ZÁSADY ÚZEMNÍHO ROZVOJE LIBERECKÉHO KRAJE

VYHODNOCENÍ PŘÍPOMÍNEK
ODŮVODNĚNÍ AKTUALIZACE Č.3
ZÁSAD ÚZEMNÍHO ROZVOJE LIBERECKÉHO KRAJE

K AKTUALIZACI Č. 3 ZÁSAD ÚZEMNÍHO ROZVOJE LIBERECKÉHO KRAJE

Datum: září 2024

Detail ovlivnění pozemků podatele pro záměr (zelený obrys). Původní rušený koridor ŽD8_D26D (modrý obrys), nově navrhovaný koridor ŽD19_D26E (červeně s pružovanou výplní).

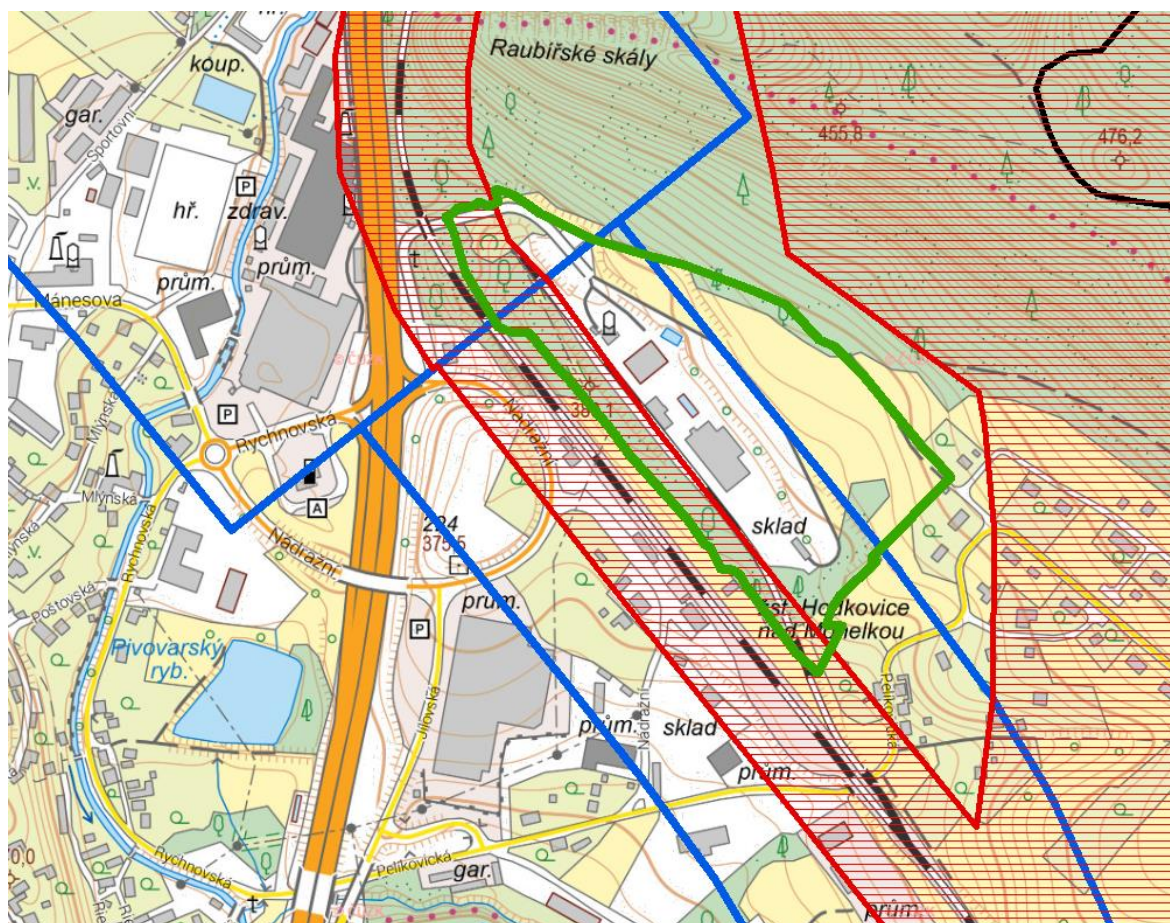
PŘIPOMÍNKA Č. P05
UPLATNIL: ProPark.nu II s.r.o., PRODECA GROUP, Roháčova 188/37, Žižkov, 130 00 Praha 3, IČO: 06652204
ZAEVIDOVÁNO: 16. 7. 2024, č. j. KULK 54489/2024
UPLATNĚNO: dopisem ze dne 16. 7. 2024
PODSTATA OBSAHU PŘIPOMÍNKY (není doslovný přepis): Požadují odklonit koridor ŽD19_D26E mimo jejich parcely a tím i mimo Nové Hodkovice.
VYHODNOCENÍ PŘIPOMÍNKY: NEVYHOVUJE SE <u>Z formálního hlediska pořizovatel konstatuje následující:</u> Připomínka byla uplatněna v zákonném termínu do 7 dnů ode dne konání veřejného projednání dle § 42b odst. 4 starého stavebního zákona ve spojení s § 39 odst. 2 starého stavebního zákona. Připomínka směřuje k obsahu Návrhu AZÚR LK č. 3 pro veřejné projednání (měněným částem ZÚR LK) a je z pohledu § 42 odst. 9 starého stavebního zákona relevantní. Připomínka splňuje obecné náležitosti podání dle § 37 zákona č. 500/2004 Sb., správní řád, v platném znění (dále jen „správní řád“). <u>Z věcného hlediska pořizovatel uvádí následující:</u> Podatel připravuje záměr individuálního bydlení na ploše mnoha pozemků v širší lokalitě Nových Hodkovic. Domnívá se, že navrhovaný koridor ŽD19_D26E je v kolizi s tímto záměrem, zmaří dosavadní investice do záměru a provedené práce, a proto požaduje odklonit koridor mimo jeho parcely a mimo Nové Hodkovice. Koridor ŽD19_D26E je v Návrhu AZÚR LK č. 3 vedený pod obytnou zónou Nové Hodkovice a po stávající trati kolem Nových Hodkovic na základě podkladové studie proveditelnosti, která byla pořízena Správou železnic a schválena Ministerstvem dopravy. Na základě úkolu z čl. 95a nadřazené Politiky územního rozvoje ČR musí AZÚR LK č. 3 vycházet z této studie proveditelnosti a vymezit koridor pro záměr železnice Praha – Liberec – hranice ČR/Polsko přes Nové Hodkovice. Pozemky podatele, které uvádí v připomínce a na kterých připravuje záměr individuálního bydlení však nejsou součástí centrálního obytného území Nových Hodkovic, ale vytváří nové zastavitelné plochy mezi Novými Hodkovicemi a stávající železniční tratí u železniční stanice Hodkovice nad Mohelkou. Tyto pozemky tak nejsou ovlivněny podúsekem koridoru ŽD19_D26E pro novostavbu pro přímé železniční spojení tunelem pod Novými Hodkovicemi, ale jiným podúsekem koridoru ŽD19_D26E pro napojení Hodkovic nad Mohelkou po stávající železniční trati. Pořizovatel konstatuje, že pozemky podatele leží z hlediska platných ZÚR LK v koridoru ŽD8_D26D, který je v Návrhu AZÚR LK č. 3 rušen a nahrazován koridorem ŽD19_D26E. Stávající rušený koridor ŽD8_D26D však pozemky podatele zasahuje zjevně podstatně více než nový koridor ŽD19_D26E. Zároveň je však třeba dodat, že stávající koridor ŽD8_D26D je v Územním plánu Hodkovic nad Mohelkou závazně a podstatně zúžen. Z následujícího obrázku, který v detailu zcela pod podrobností ZÚR zobrazuje oblast pozemků podatele mezi stávající železnici u železniční stanice Hodkovice nad Mohelkou

a centrální obytnou zónou Nové Hodkovice je zřejmé, jak je zde rozsah koridoru pro železnici Praha – Liberec v Návrhu AZÚR LK č. 3 redukován. Stávající rušený koridor ŽD8_D26D je zobrazen modře, nově navrhovaný koridor ŽD19_D26E je zobrazen červeně s pružovanou výplní. Poloha pozemků podatele je orientačně zobrazena zeleně.

Koridor pro napojení Hodkovic nad Mohelkou po stávající trati je široký 120 m, což odpovídá ochrannému pásmu dráhy, které je nutno respektovat. Upřesnění nového koridoru ŽD19_D26E vůči konkrétním pozemkům a záměru podatele provede Územní plán Hodkovic nad Mohelkou.

Na základě výše uvedeného připomínce nebude vyhověno. Koridor ŽD19_D26E musí být na základě úkolu z čl. 95a) nadřazené Politiky územního rozvoje ČR vymezen podle studie proveditelnosti přes Nové Hodkovice. Z podrobných dat GIS vyplývá, že AZÚR LK č. 3 zmenšuje dotčení podatelových pozemků pro rozsáhlý záměr bytové výstavby koridorem pro železniční spojení Praha – Liberec, protože nový koridor ŽD19_D26E se jich dotýká méně než stávající rušený koridor ŽD8_D26D.

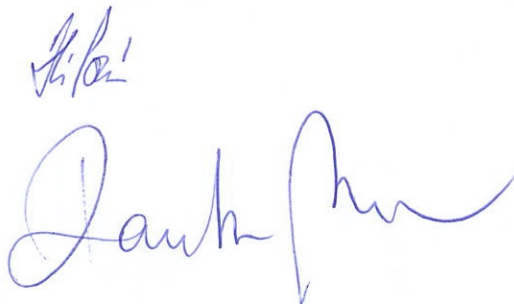
Dle § 22 odst. 3 stavebního zákona uplatňujeme tuto námítku proti Návrhu AZÚR LK č.3. a to: výše uvedený návrh/změna je ve fyzické kolizi v místě našich pozemků p.č. 1159/3, 1159/4, 1159/5, 1159/6, 1159/7 a 1159/8 vše pro k.ú. Jeřmanice, které tímto negativně ovlivňuje. Tyto pozemky jsme zakoupili v dobrém úmyslu a s investičním záměrem je zasíťovat a realizovat výstavbu 5 rodinných domů, což platný územní plán obce Jeřmanice umožňuje. V této souvislosti a ve spojení s obcí Jeřmanice bylo vydáno územní rozhodnutí č. j.: SURR 7130/132876/23-No ze dne 13.10.2023. Nyní jsme ve fázi stavebního povolení.

S výše uvedeným návrhem/změnou nesouhlasíme.
